Aménagement
de la desserte de
DIGNE-LES-BAINS
par la **RN85**

MEMOIRE EN REPONSE A L'AVIS DU CGEDD N°2017-64 DU 25 OCTOBRE 2017

AVIS SUR L'AMENAGEMENT DE LA DESSERTE DE
DIGNE-LES-BAINS PAR LA RN 85 ET SUR LA MISE EN
COMPATIBILITE DES DOCUMENTS D'URBANISME DE
MALIJAI, MALLEMOISSON ET AIGLUN (04)

Situation initiale - Mallemoisson 1/3

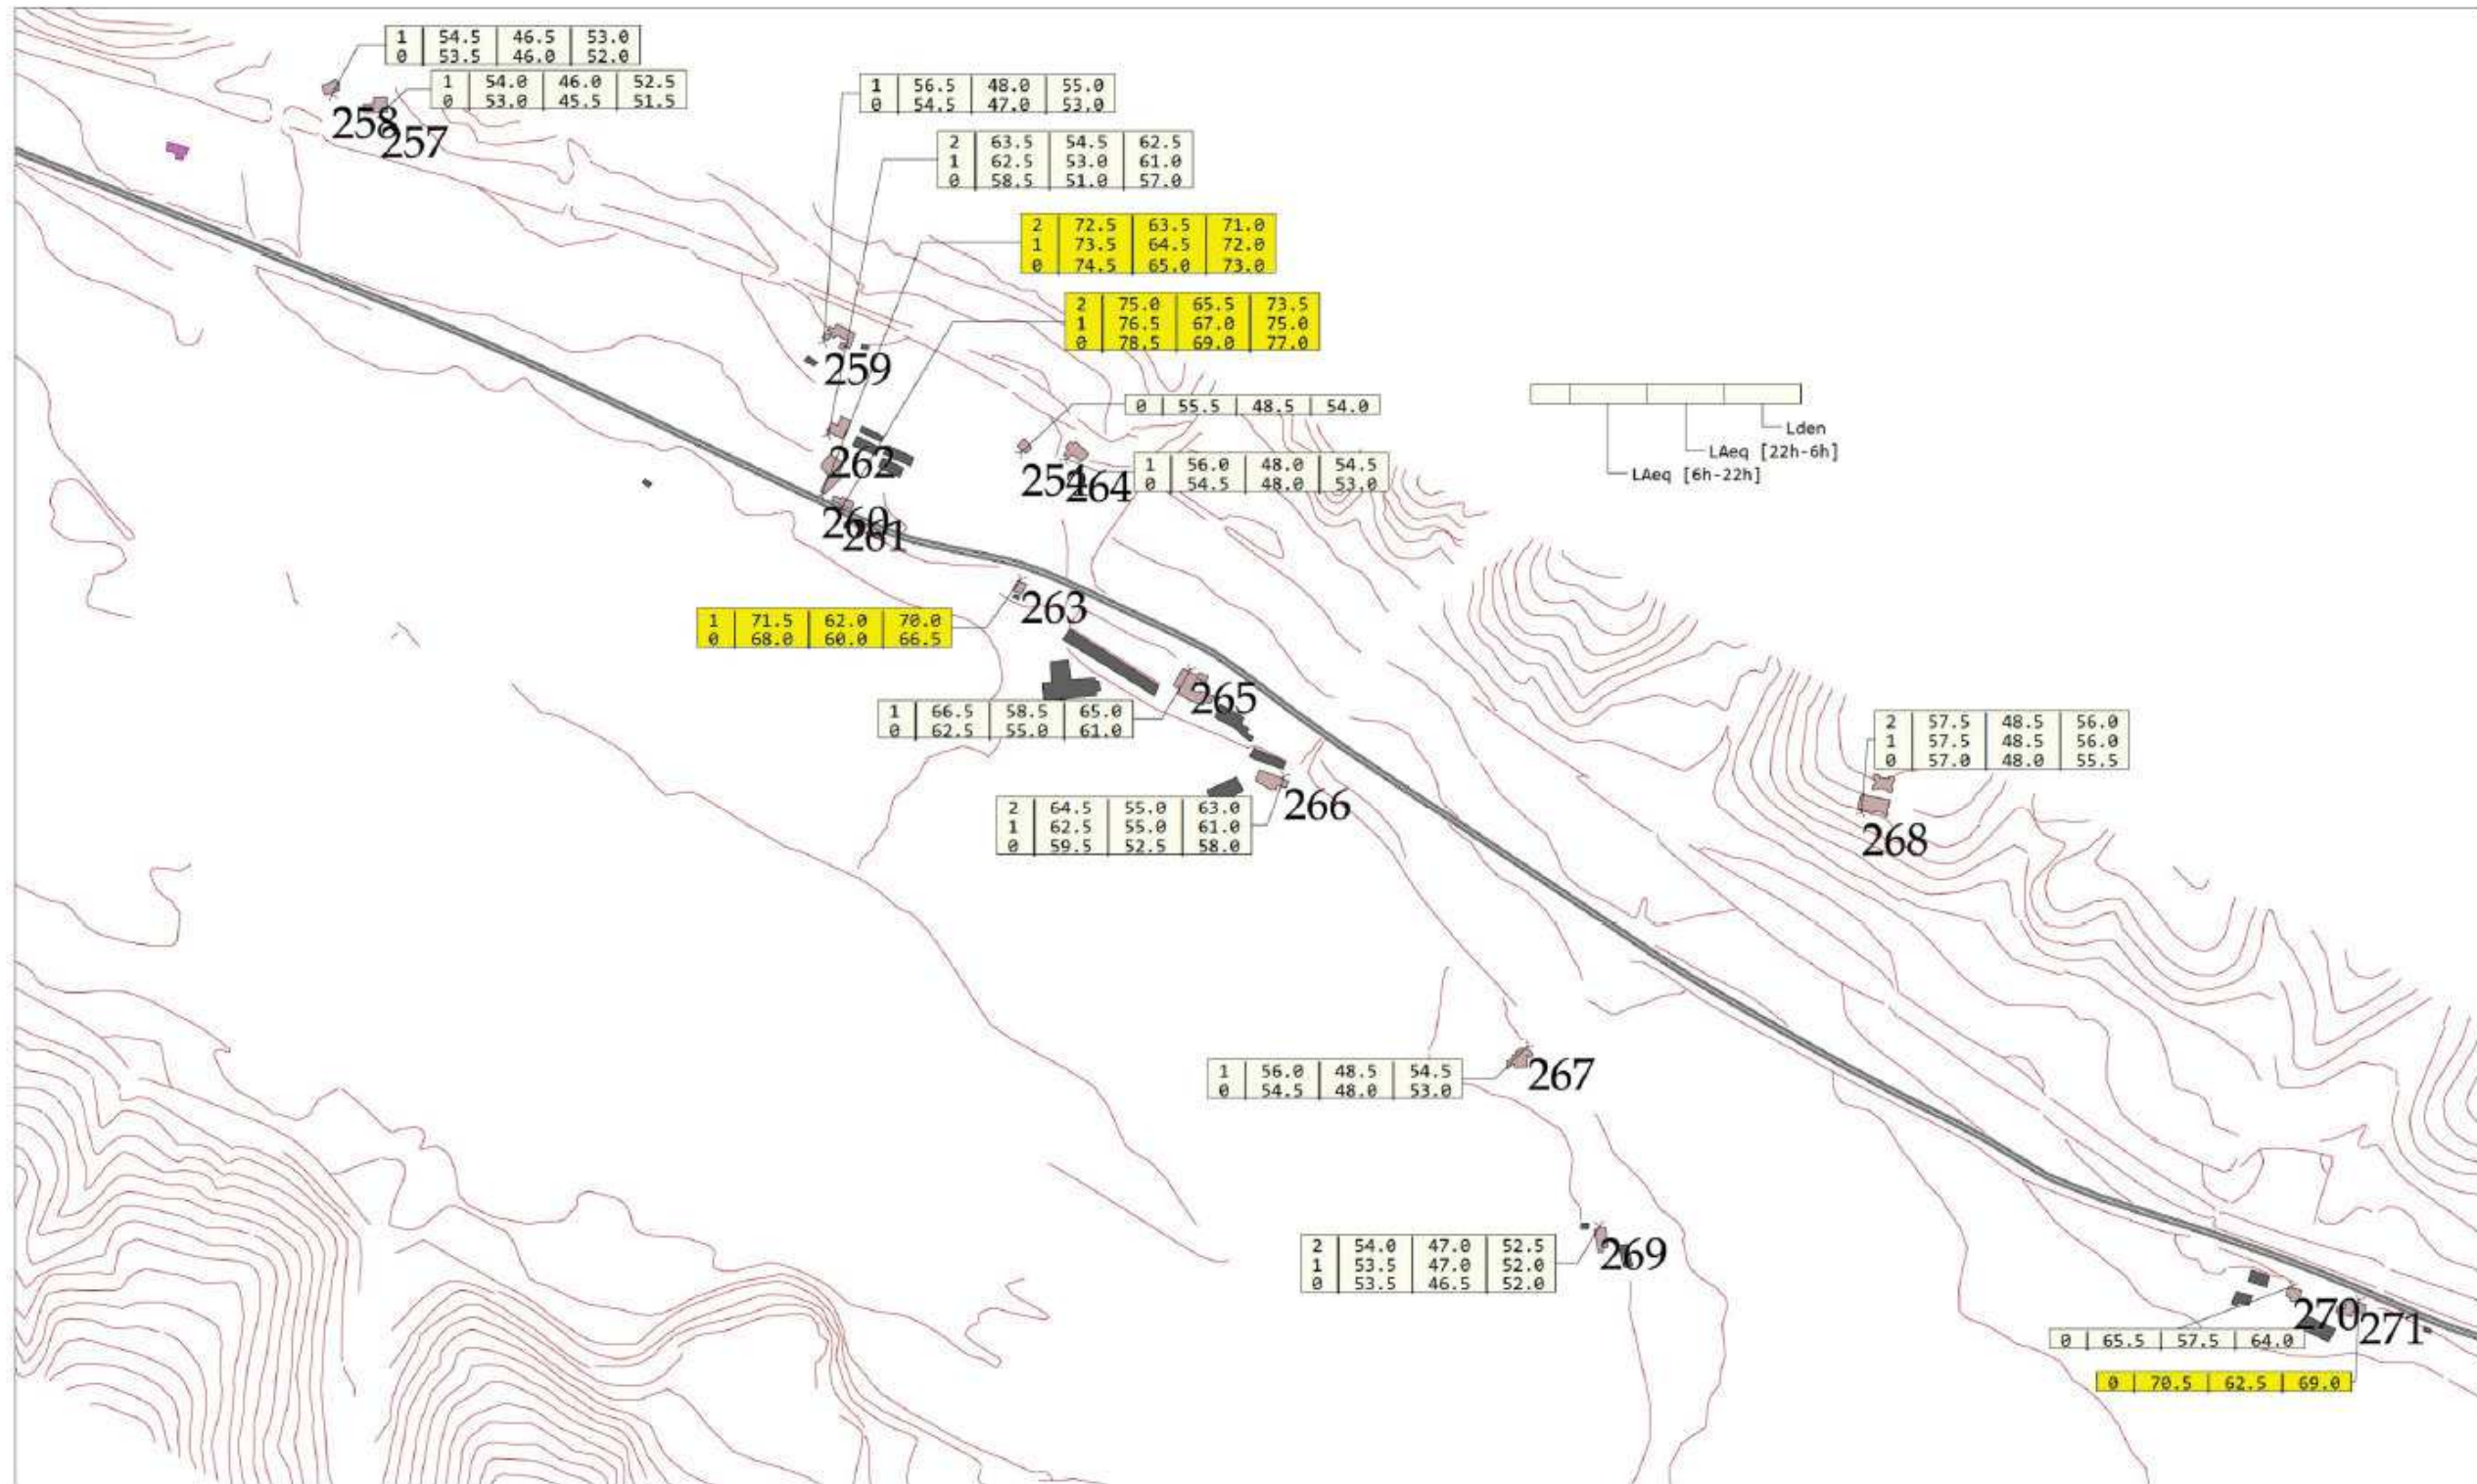
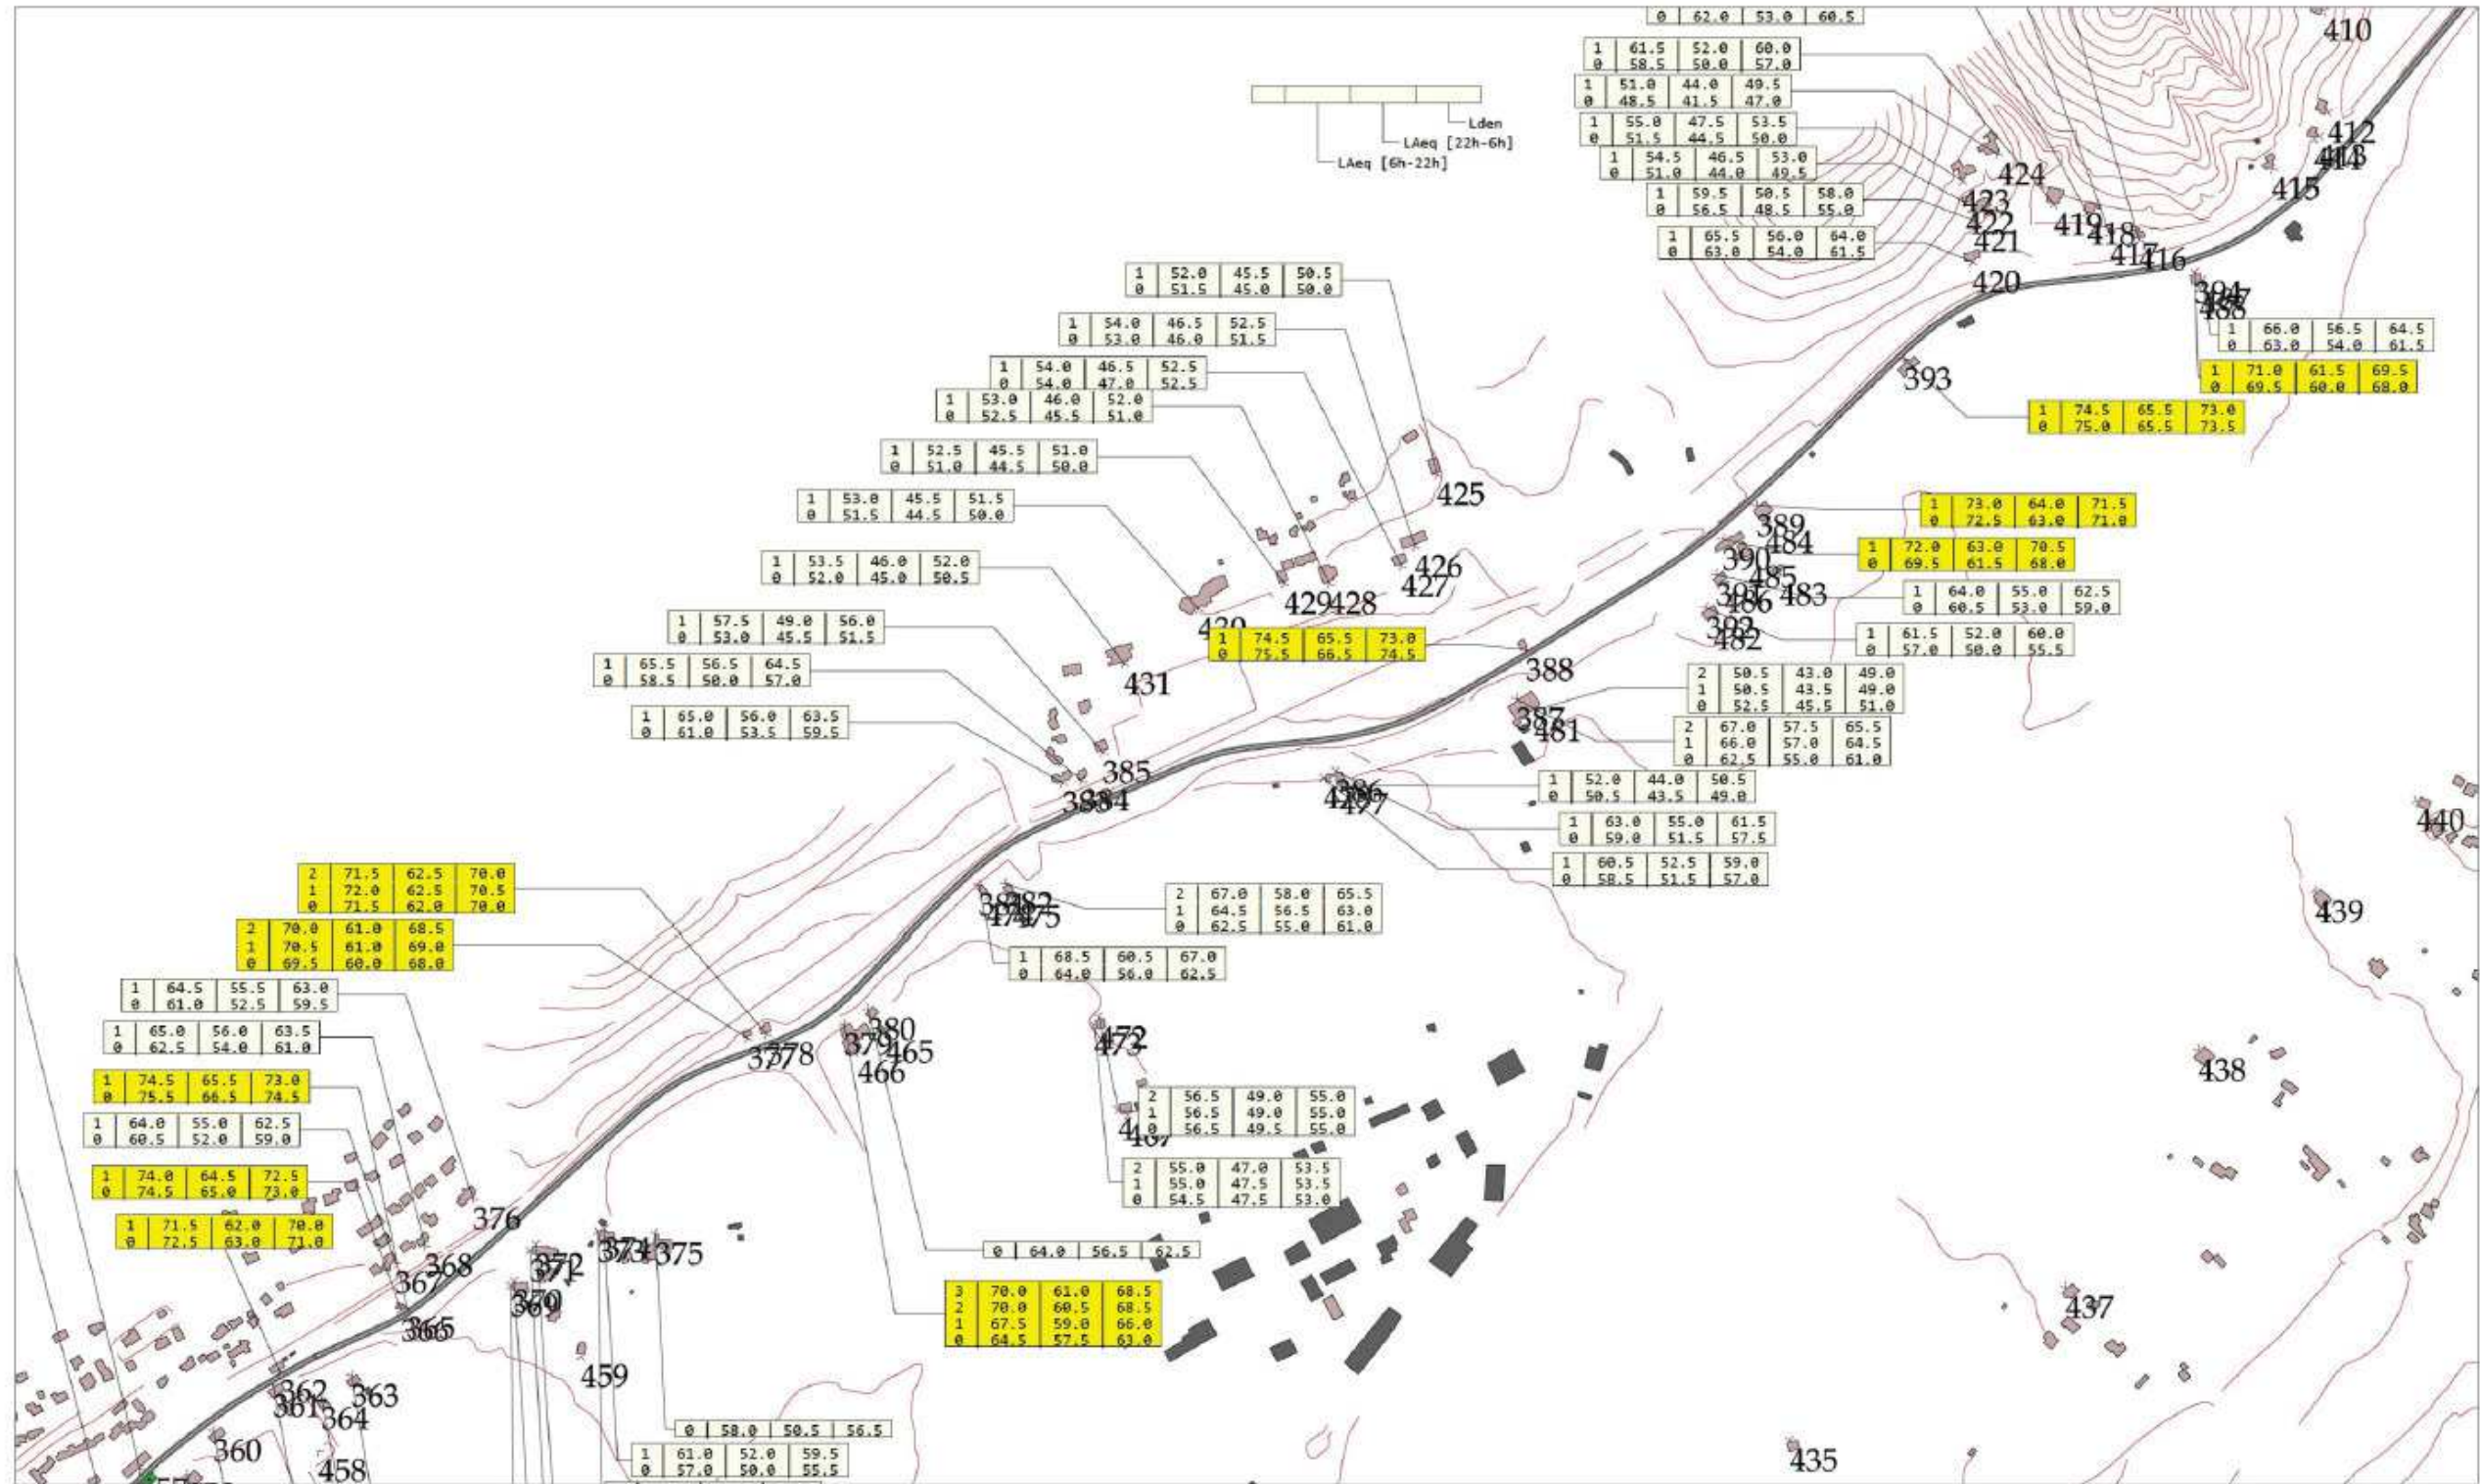
Afin d'établir clairement l'état initial sonore dans l'étude d'impact, l'AE recommande de le compléter par la présentation du modèle acoustique qui a été réalisé, des paramètres de son calage et de la mention des niveaux sonores LAeq de jour et de nuit sur chaque bâtiment de l'aire d'étude affecté par le bruit.

Comme on peut le voir sur le tableau et les cartes ci-après, on compte 26 maisons individuelles présentant un dépassement des seuils acoustiques réglementaires (bâtiments pour lesquels le seuil des points noirs bruit est dépassé), entre Malijai et Digne-les-Bains.

Le tableau ci-contre liste les typologies du bâti, ainsi que le numéro des récepteurs concernés par ces dépassements, au niveau de la commune de Mallemoisson.
